嘉磐惠文

申請日期 年 月 日 戶別 4樓 C戶

客戶工程變更單

C戶 建築平面圖(套上層樑)

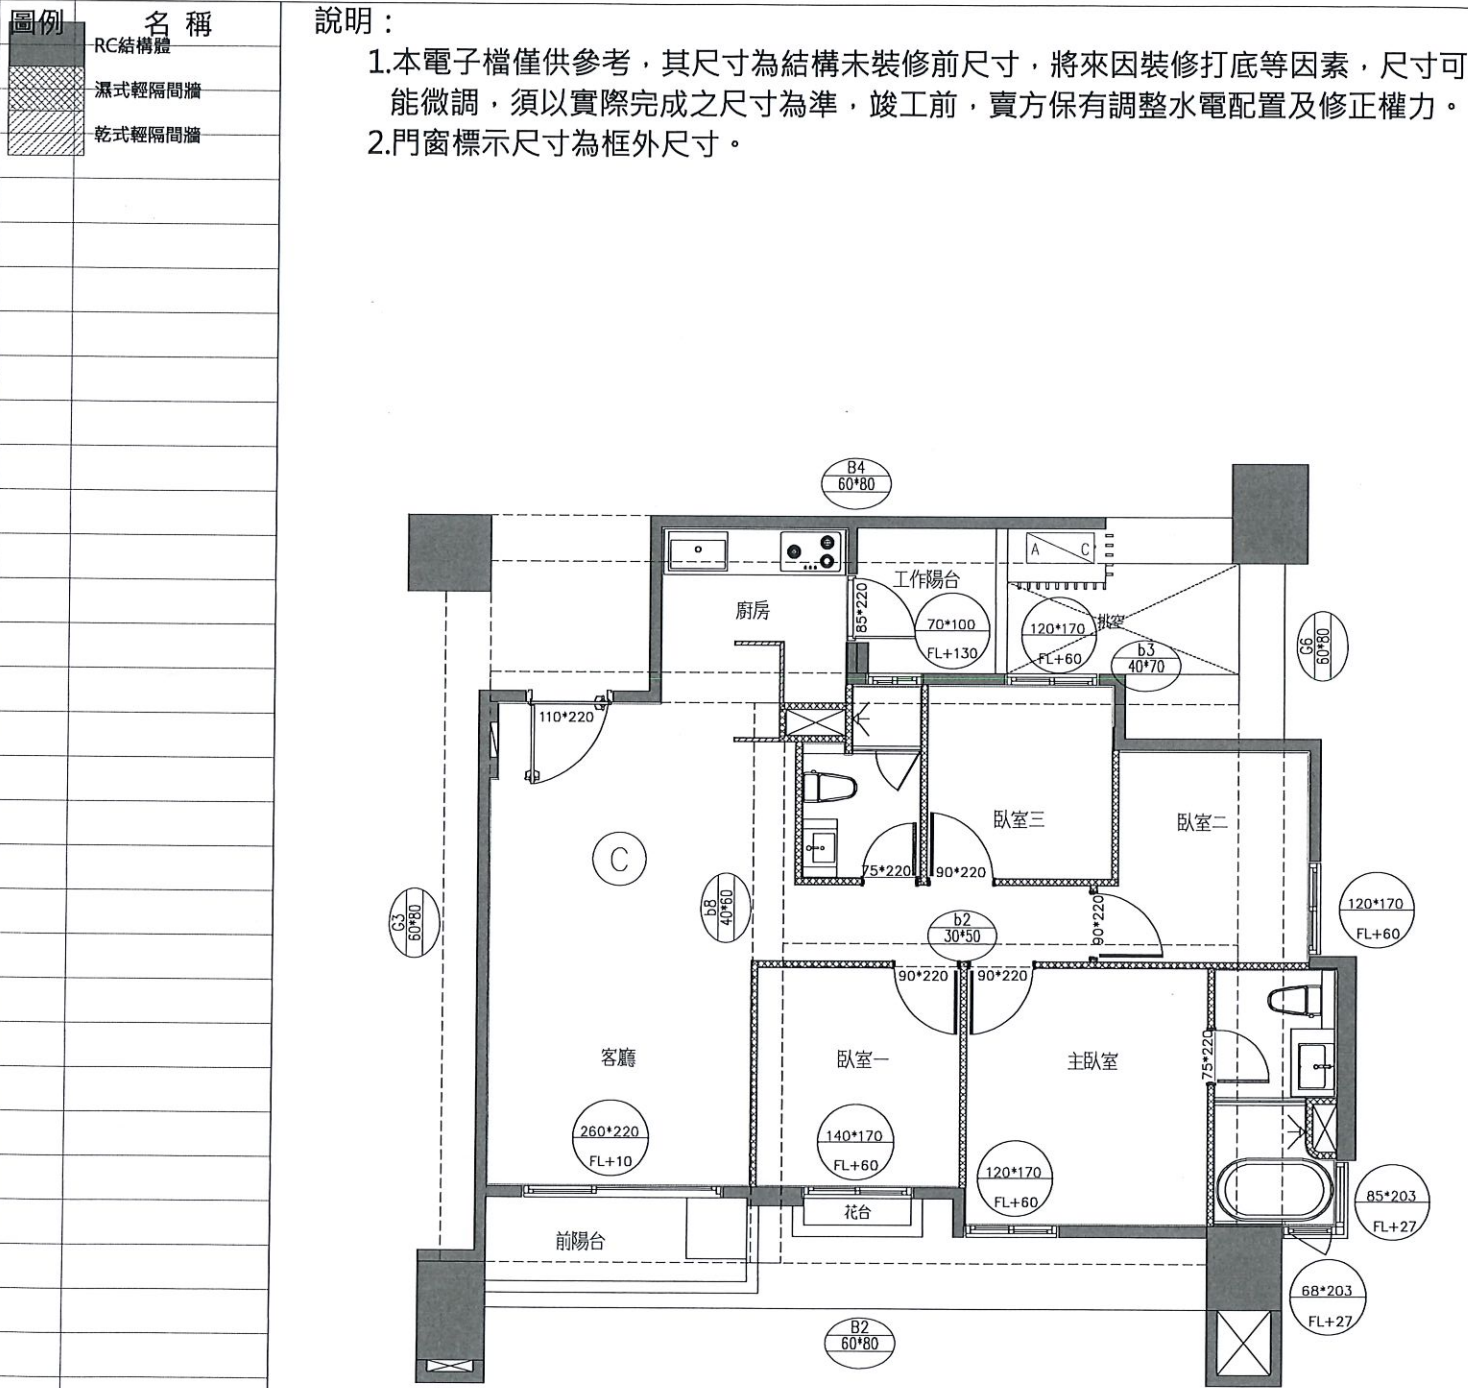
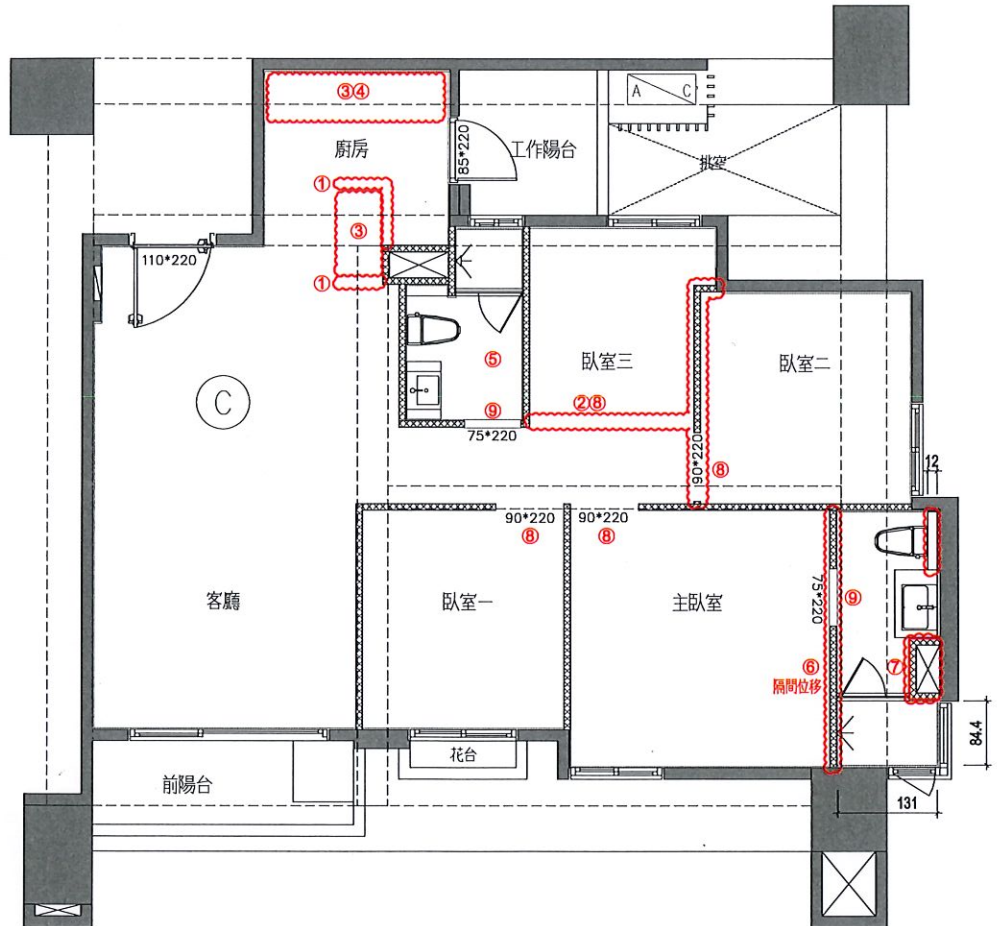
- 變更事項記錄：
- 廚房輕隔間、油漆追減
 - 輕隔間、油漆範圍變更
 - 一字行廚具、電器櫃及相關附加設備全追減
 - 廚房烤漆玻璃、磁磚追減：
a. 烤漆面背牆粉光面不刷漆。
b. 廚房側牆退壁磚
 - 客浴相關變更：
a. 地、壁磚變更同主浴花色
b. 抽風機變更為暖風機
c. 追加暖風機220V專用迴路
d. 客浴馬桶變更為主浴馬桶
 - 主臥衛浴相關變更：
a. 輕隔間位移
b. 地、壁磚範圍變更
c. 馬桶、淋浴花灑位移
d. 浴缸、浴缸開關追減
e. 淋浴門變更為推射門
f. 馬桶後方矮牆深度改小
 - 主浴管道間變更為直角，馬賽克變更為30x60壁磚
 - 全室臥室門 門框扇追減 x4
a. 門洞尺寸詳圖面所示
 - 全室廁所門 門框扇追減 x2
a. 門檻與主浴同色(無法追減)
b. 門洞尺寸詳圖面所示

C戶 地坪材質範圍示意平面圖

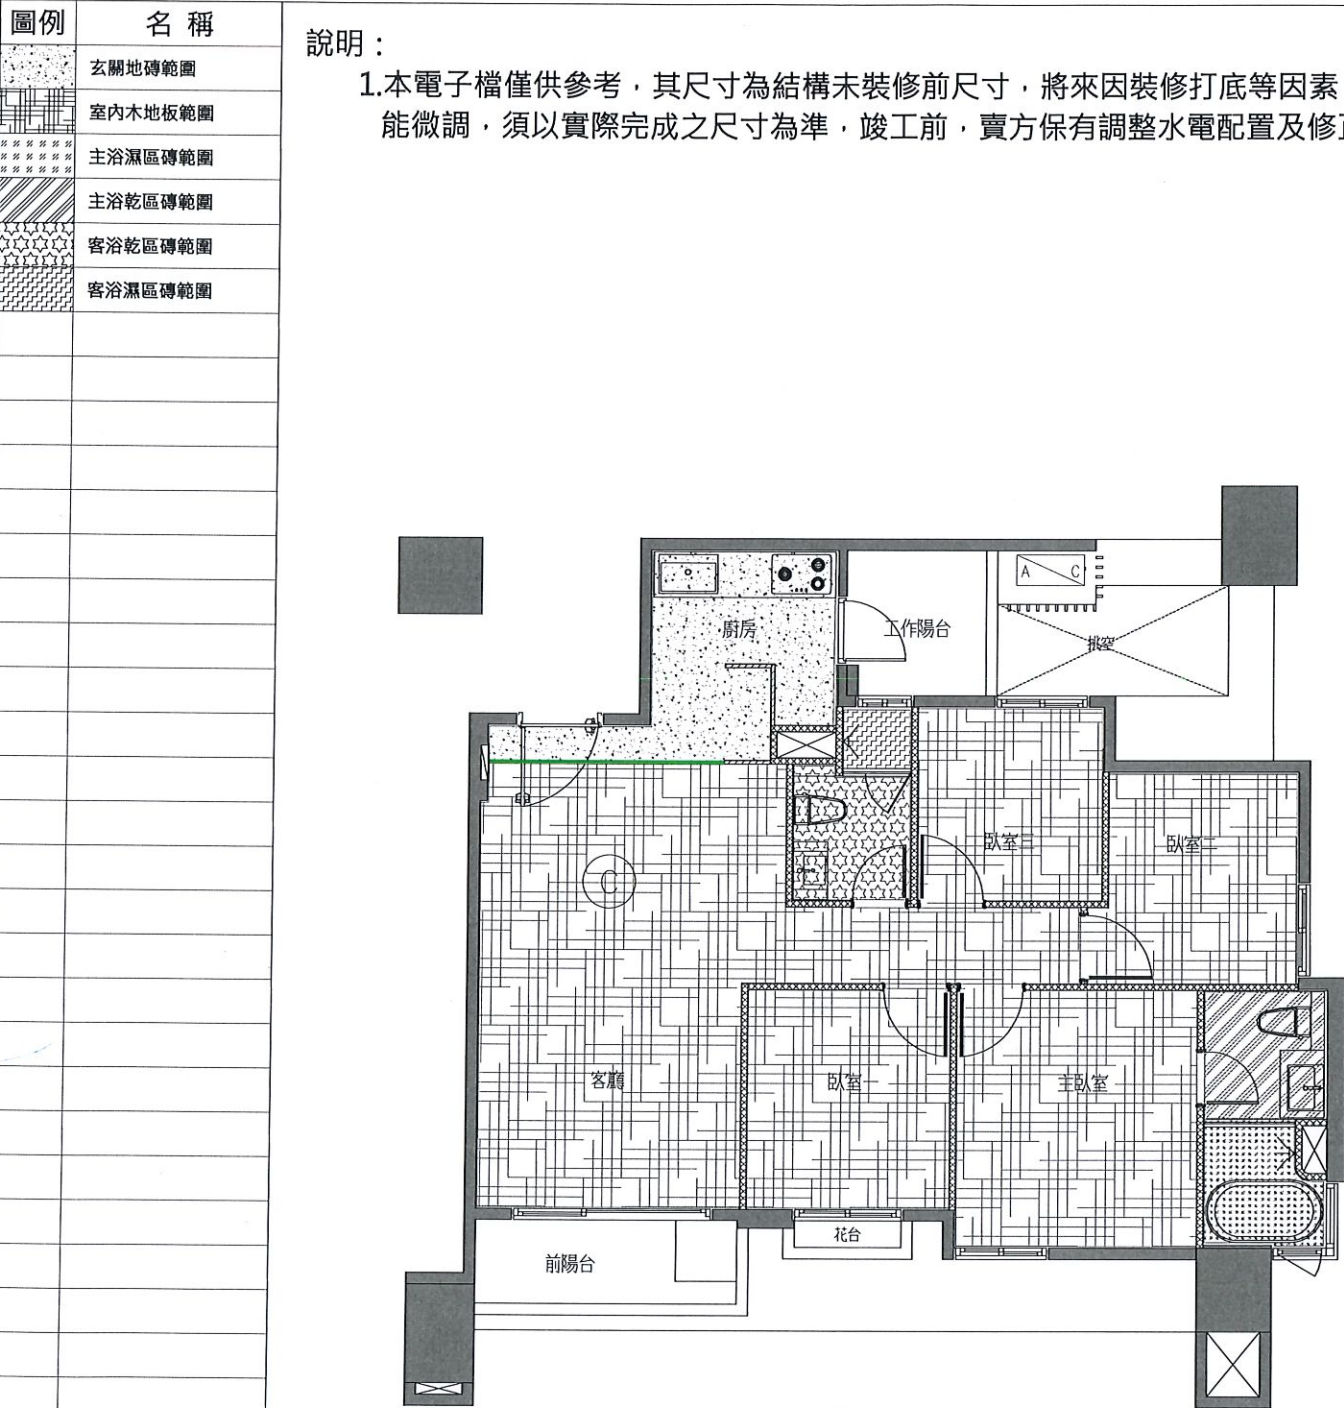
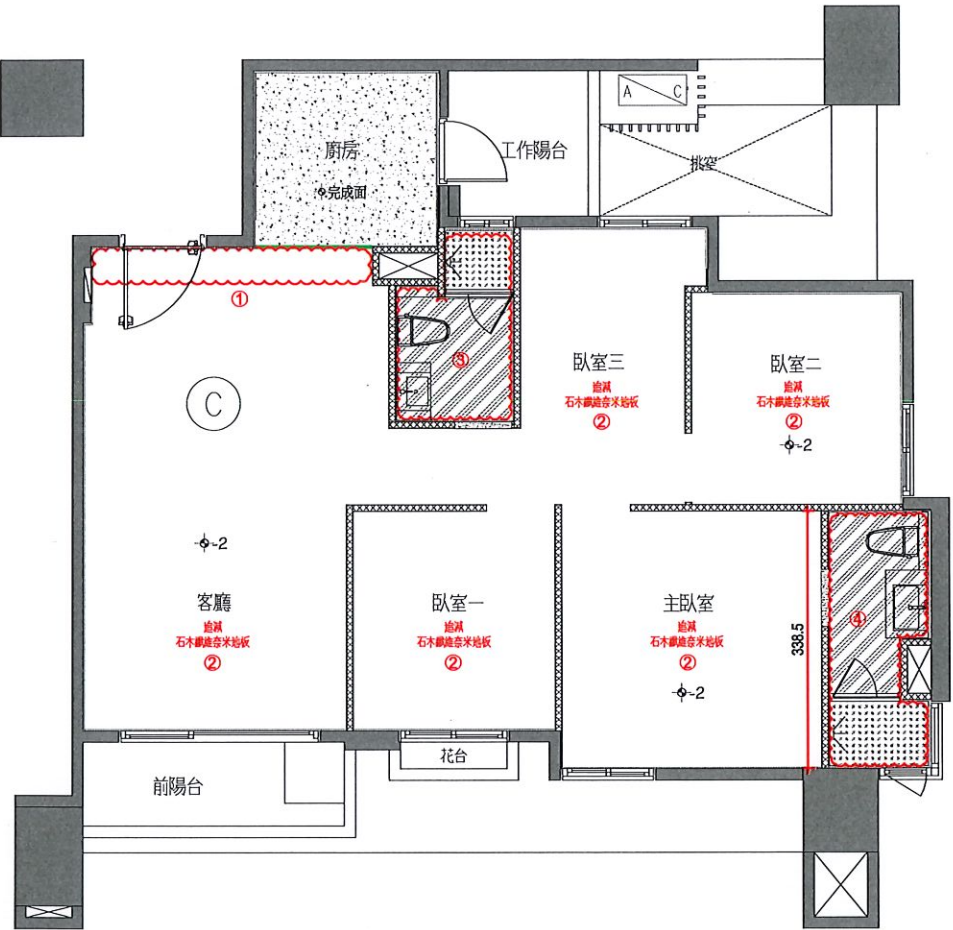
- 1.玄關地磚範圍變更
- a.防震打底不變更
- b.打底完成面高程-2cm
- 2.全室木地板全退
- a.追加防震打底
- b.打底完成面高程-2cm
- 3.客浴地,壁磚、門檻變更為主浴地,壁磚
- 4.主浴地,壁磚範圍變更
- a.追加樓上層防震打底

4C
②全室追減木地板，請工務端提供符合技規46-6規定之詳圖，須納入使用竣工圖內變更說明。

C戶 天花板範圍示意平面圖(套上層樑)

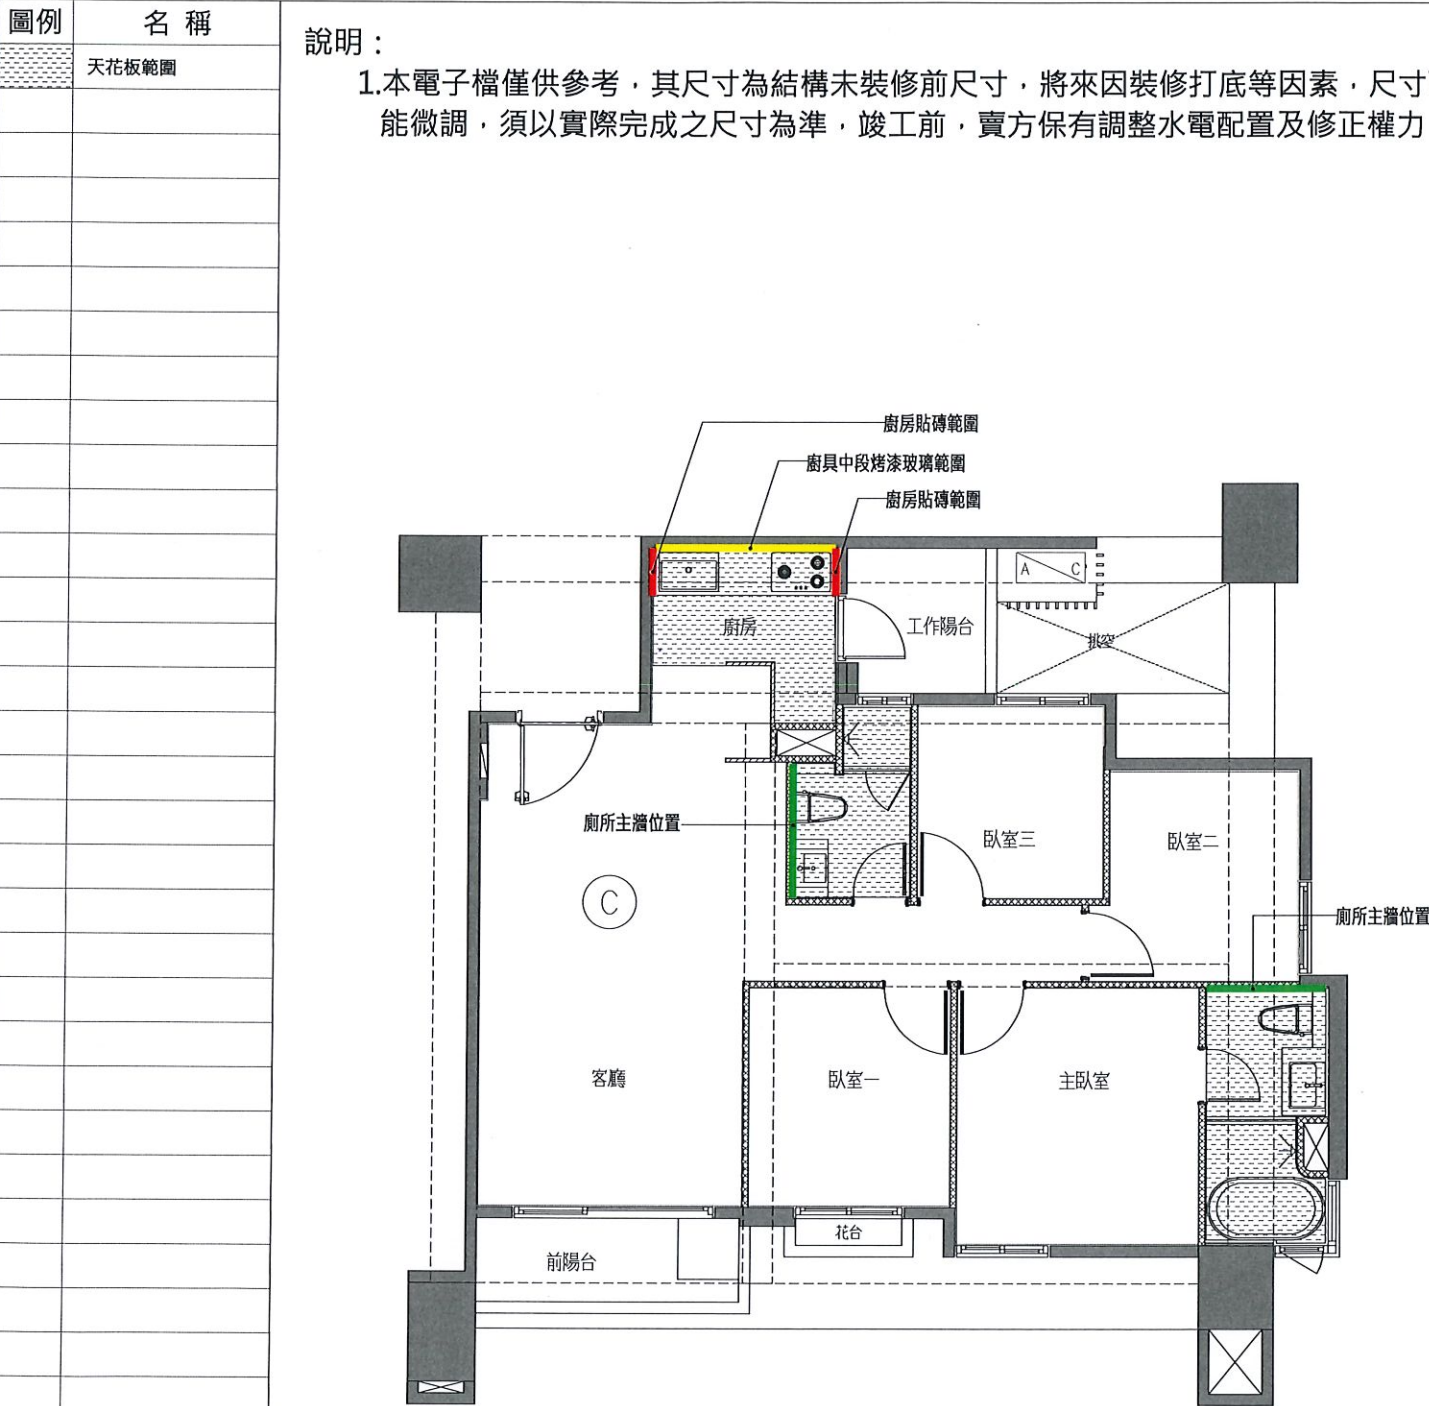
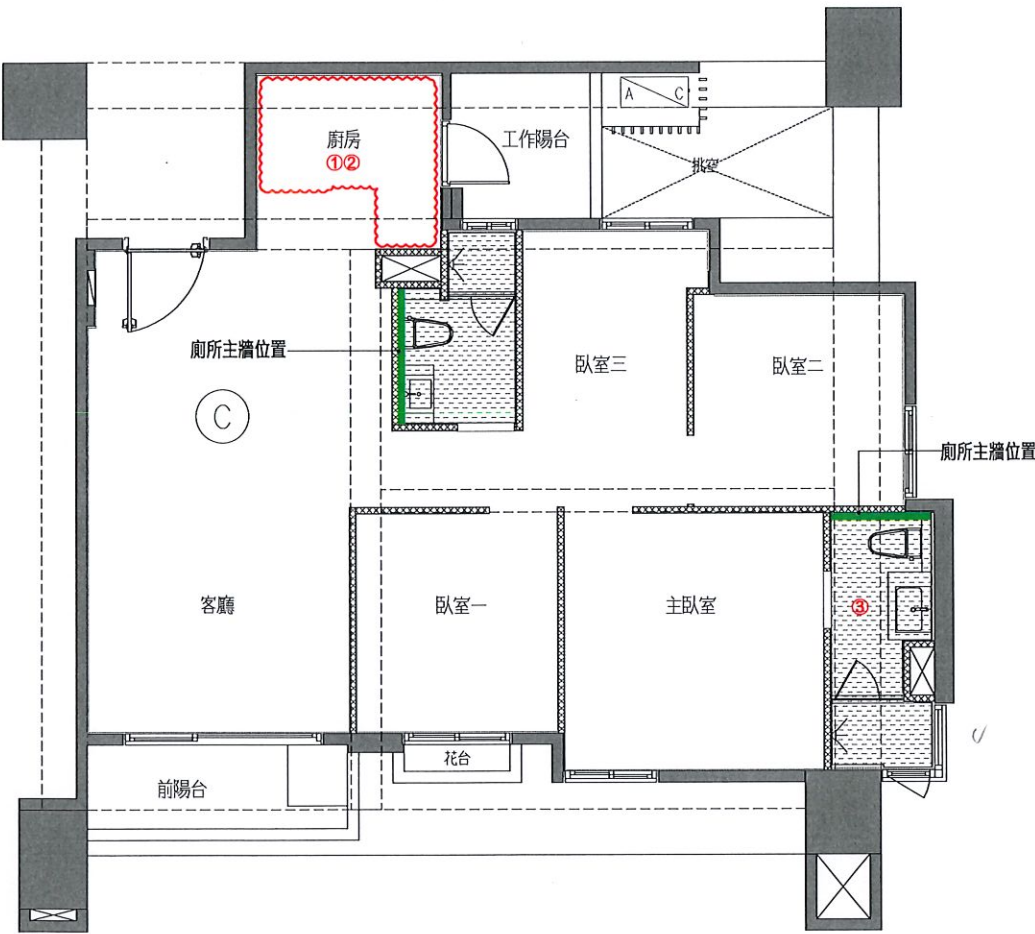
- 變更事項記錄：
- 1.廚房天花板、油漆全退
 - a.此區因樓上層管線外露，結構頂板不補油漆
 - 2.廚房烤漆玻璃、磁磚追減
 - a.烤玻背面牆粉光面不刷漆.
 - b.廚房側牆退壁磚改粉光不刷漆
 - 3.主浴天花板、油漆範圍變更
 - a.主牆範圍變更
 - b.此區因樓上層管線外露，結構頂板不補油漆

C戶 插座及弱電位置示意平面圖

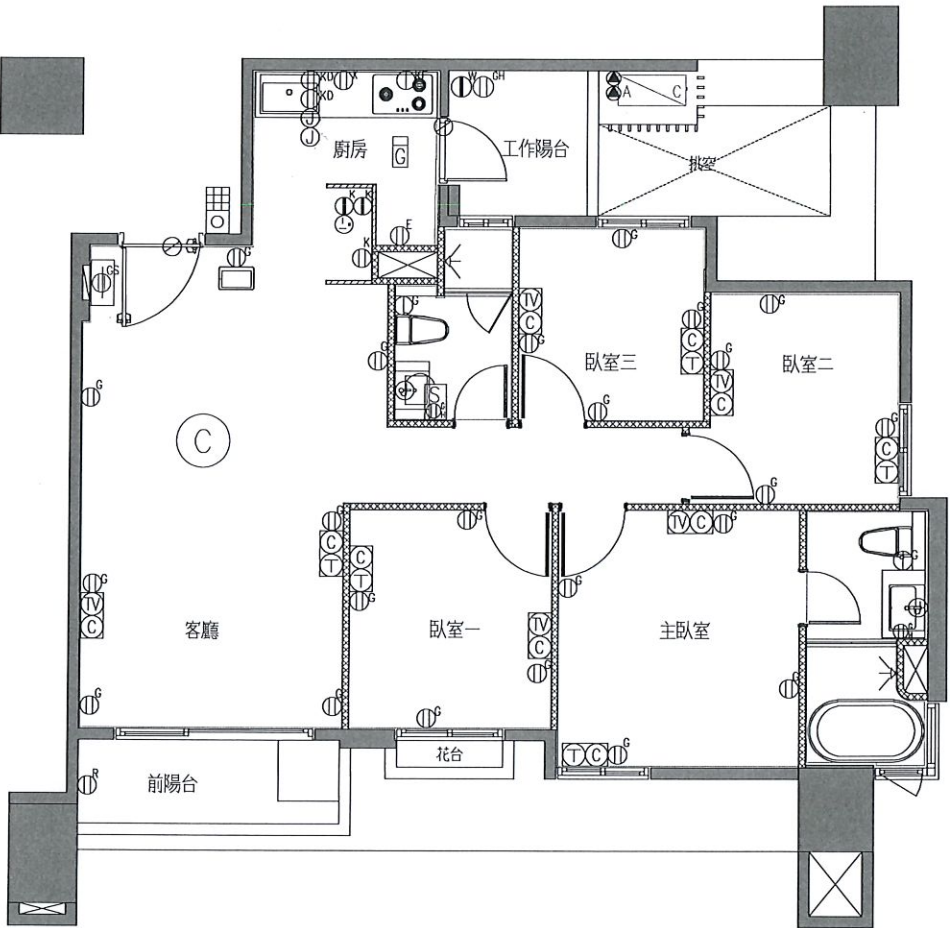
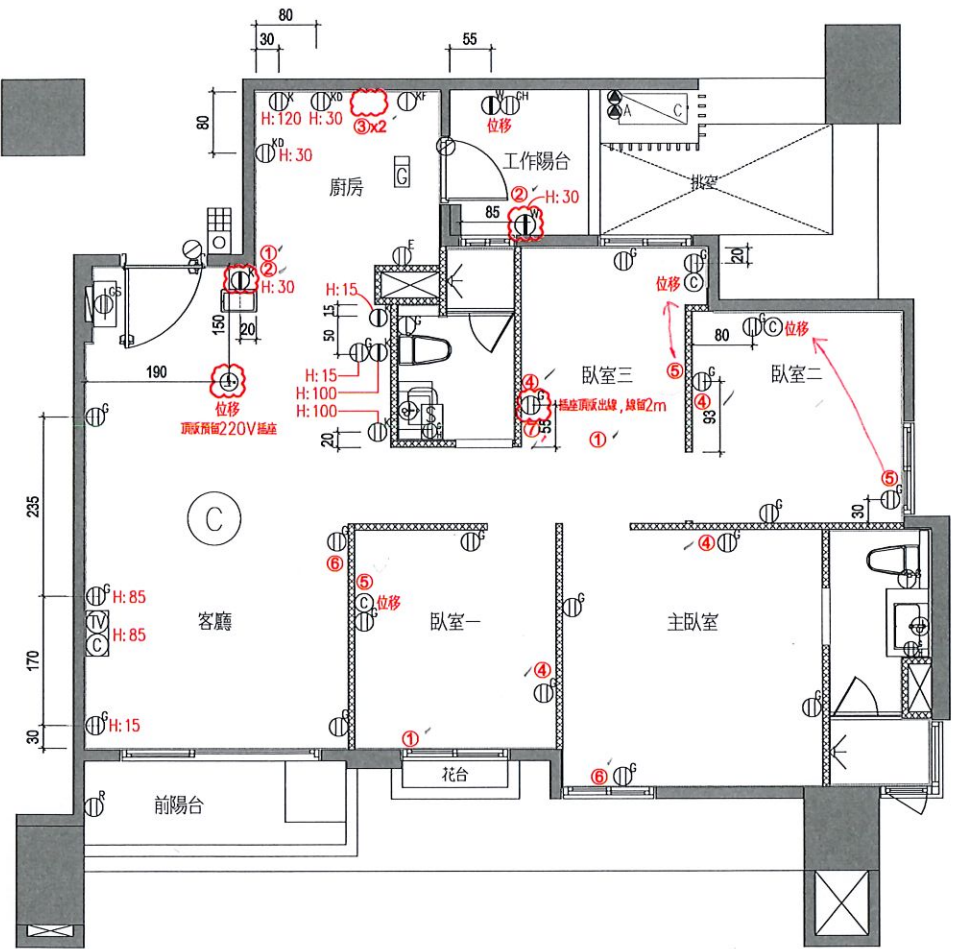
1. 追減110V插座x3
2. 追加110V專用插座x2
3. 追減(J)電源出線x2
4. 追減(TV,C)電視網路x4
5. 追減(T)電話x3
6. 追加(T,C)電話網路x2
7. 插座頂板出線2m

※已告知客戶：本戶臥室1插座
客變後已配置，不受用戶
用電設備裝置規則
§29-19 條限制。**徐藝真**

客變後插座位置
若不符(用戶用電
設備裝置規則)
不得擅改/列入違失
建議告知客戶端！
徐藝真
